Přehledový list připomínek v lokalitě 340 / Na Farkáně

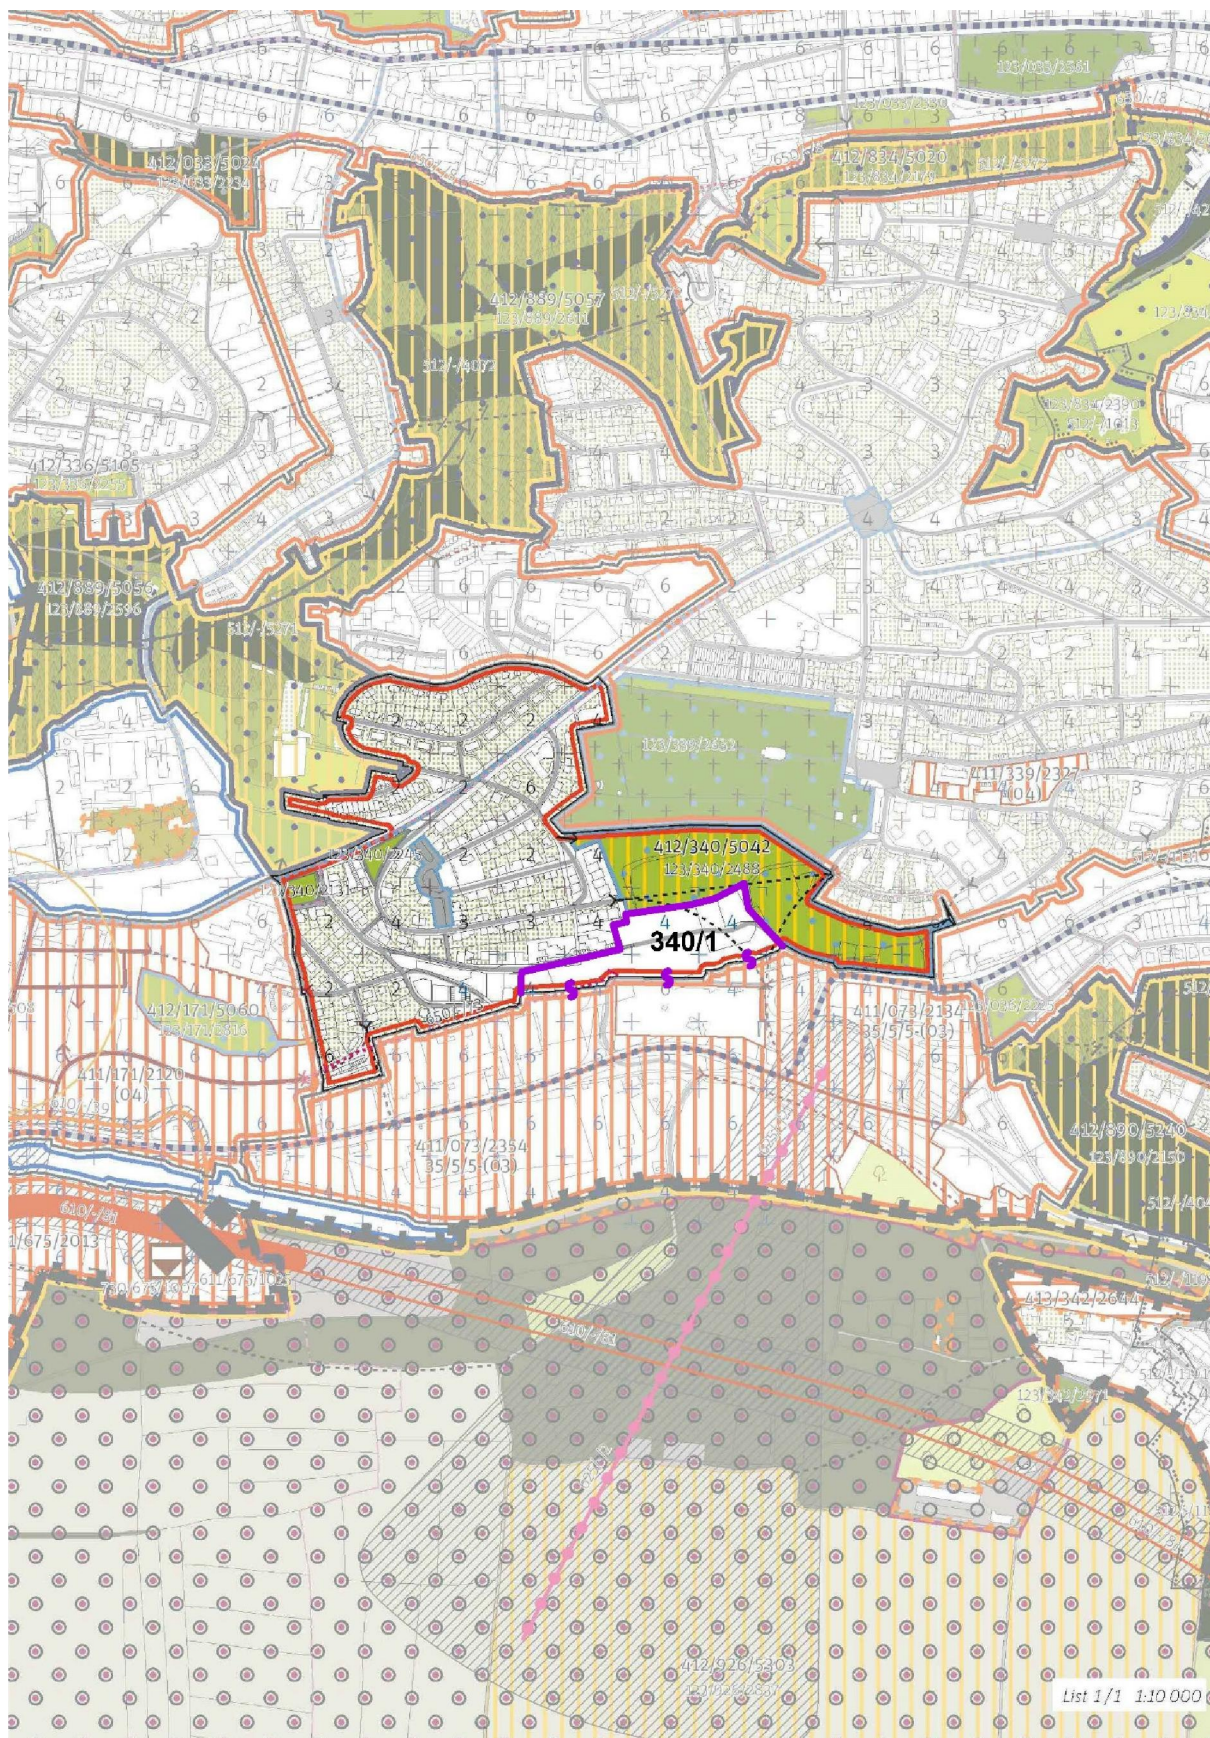
340/1**dtto připomínka 073/1**

Změnit část severní hranice lokality: Vyjmout zelený svah lokality č. 340/Na Farkáně, od ulice U Kostela a přiřadit jej do č. 073/Radlice jako plochu místního parku - transformační plocha parku. Tato připomínka je zásadní.

Odůvodnění: Zelený svah pod obytnou výstavbou Na Farkáně tvoří přirozený kontrast k intenzivně zastavěnému údolí podél Radlické. ČSOB vlastní a dokupuje další pozemky pro realizaci parku.

340/2

Vypustit z výkresu 02 rastr Výškové regulace, ponechat jako informativní ukazatel ve Schéma 03.

Tato připomínka je zásadní.

Odůvodnění: Výšková regulace pomocí čtverců 100 x 100 m je v území stabilizované lokality s jasnými objemy budov nadbytečná a nepřesná - zavádějící. Výšky hrubého rastru neodpovídají skutečné hladině. Pravidla pro dostavbu proluk či přestavbu stávajících objektů dostatečně jasně definují výšky existujících objektů a index využití lokality.
